消費者安全法第 24 条第 1 項に基づく評価

平成 21 年 4 月 8 日に東京都内で発生したエスカレーター事故

－ 国土交通省が行った調査結果についての 消費者安全の視点からの評価 －

平成 25 年 6 月 21 日

図1 本件事故が発生したエスカレーターとその周辺（推測図）

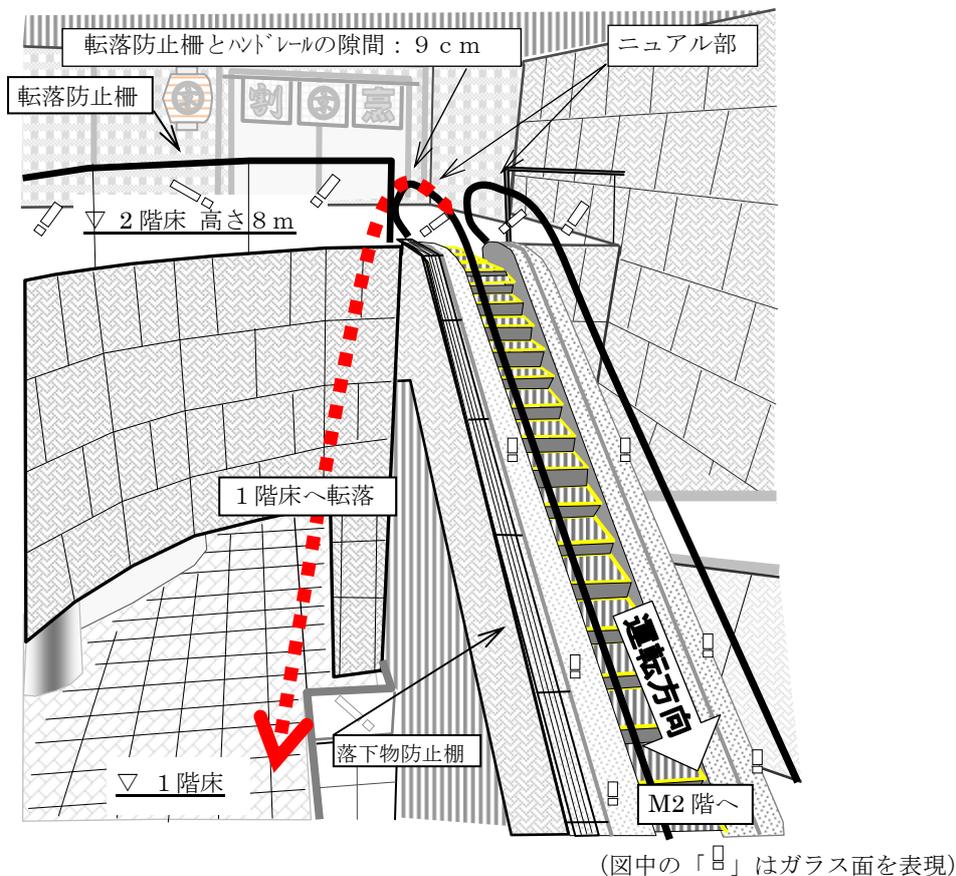
- （1）建築時、事故機は上昇運転で計画されたが、竣工後、テナントの要望で下降運転に変更され、事故時は下降運転されていた。
- （2）エスカレーターの側面には荷物等の落下を防止するための柵（たな）が設けられていたが、人の落下を想定した安全設備（落下物防止網等及び転落防止柵）は設けられていなかった（図1参照）。
- （3）エスカレーターのニュアル部分は吹き抜け部に設けられた安全柵（転落防止柵）より通路側に約46cm突き出て設置されており、誘導柵（図3参照）等は設けられていなかった（図2参照）。

図2 本件事故エスカレーターニュアル部の周辺と転落防止柵（推測図）

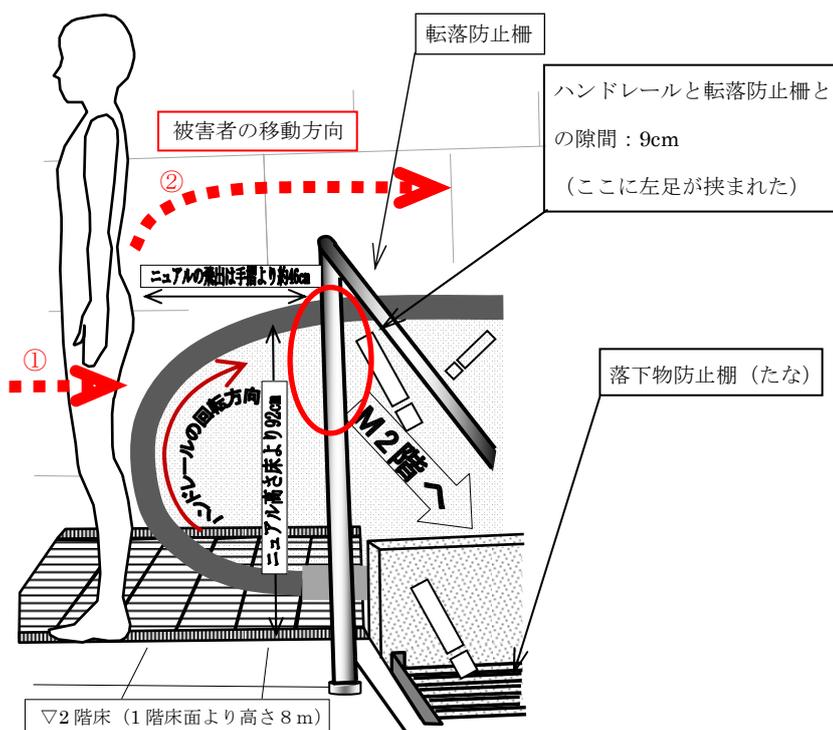
そして、左足をニュアル（表1参照）部のハンドレールと2階フロアの吹き抜け部に設置された転落防止柵との隙間に挟まれ、傾斜部分に引きずられた後、吹き抜け部分から約9m下の1階フロア（「2階床面より約8m」＋「ニュアル高さ約1m」）に転落した（図1及び図2参照）。

図4 本件事故に関する構造分析

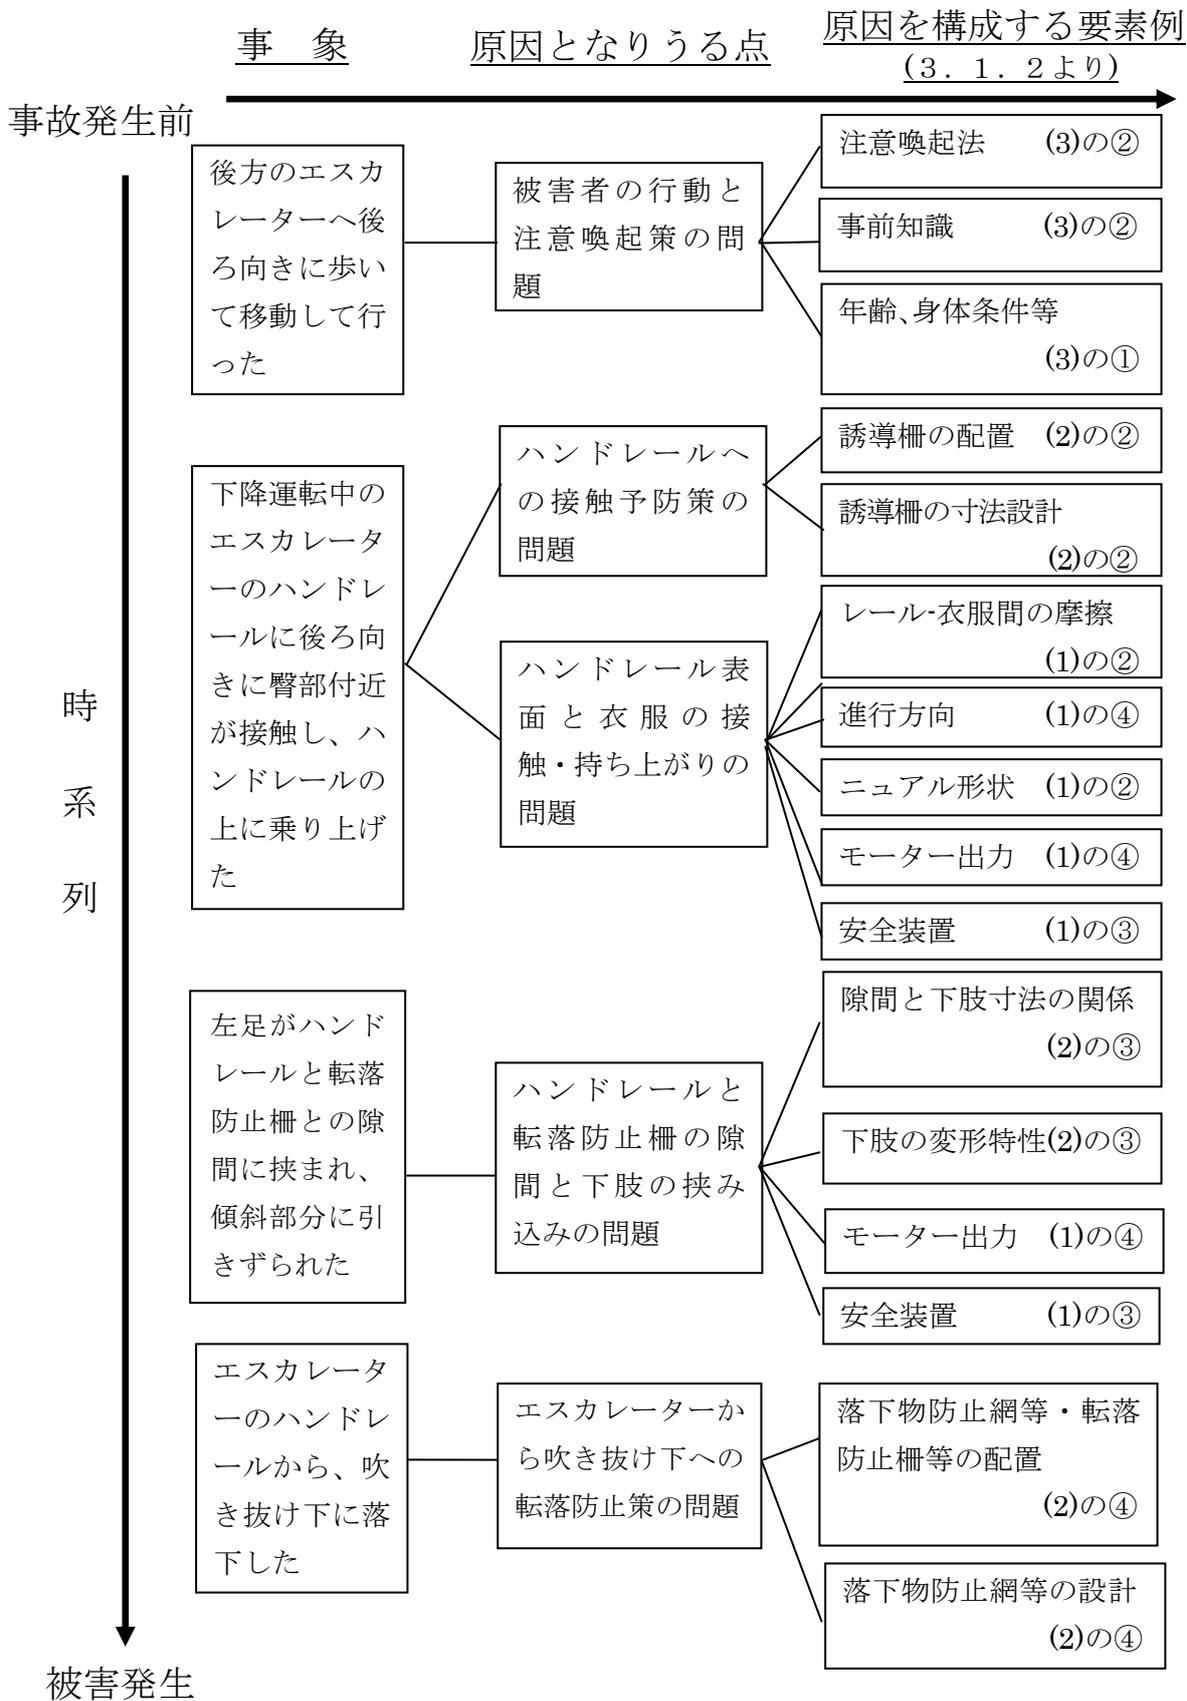
本件事故について、事故発生前から被害発生までを時系列に沿って整理すると図4のようになる。すなわち、図4の左列には、事故の発生に至る状況を発生順に4つの事象に分けて示している。また、中央列には、4つの事象に関係する原因となりうる点を示している。本件事故の原因究明と再発防止のための論点として、図4より以下の5つに原因となりうる点を整理した。

- ① 被害者の行動と注意喚起策の問題
- ② ハンドレールへの接触予防策の問題
- ③ ハンドレール表面と衣服の接触・持ち上げの問題
- ④ ハンドレールと転落防止柵の隙間と下肢の挟み込みの問題
- ⑤ エスカレーターから吹き抜け下への転落防止策の問題

原因となりうる点は、さらに細かい複数の個別の原因を構成する要素から構成される。図4の右列には各々の原因となりうる点に関連する原因を構成する要素例を示している。
